PRODUKT	AVD.	GRUPP
<b>P</b>	<b>3</b>	<b>39</b>
BETR.		NR.
Ny motordriven radioantenn med högre driftsäkerhet		<b>15</b>
240/260		DATUM
		April 85

### Ny korrosionsbeständigare motordriven radioantenn

139 786

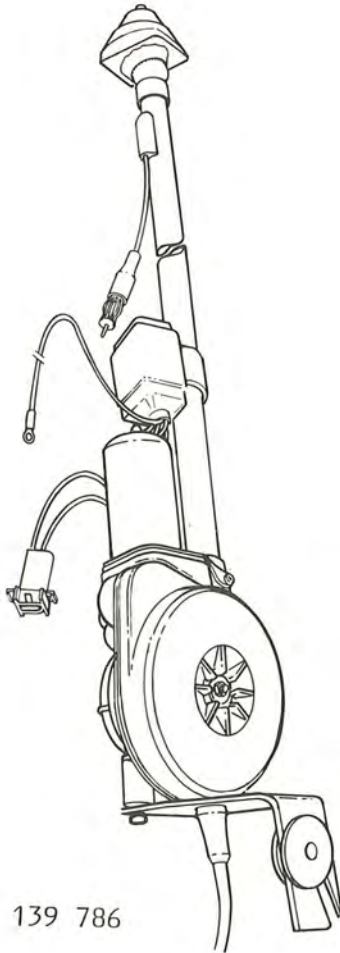
En ny radioantenn med ett korrosionsokänsligt växelhjul i plast kommer att finnas tillgänglig omkring vecka 9.

Den nya antennen har också en förbättrad, kraftigare, "slagmekanism" som skakar loss antennen då den kärvar.

För att säkerställa att antennen verkligen gått ner i bottenläge resp upp i toppläge så åstadkommer den inbyggda slagmekanismen att antennenmotor gör några extravarv efter det att antennen nått något av sina ändlägen. Vid dessa extravarv uppkommer ett antal knackljud vilka alltså är ett tecken på att slagmekanismen fungerar som den skall.

Detaljnr: USA - 1 343 157-2

Detaljnr: Övriga marknader - 1 343 102-8
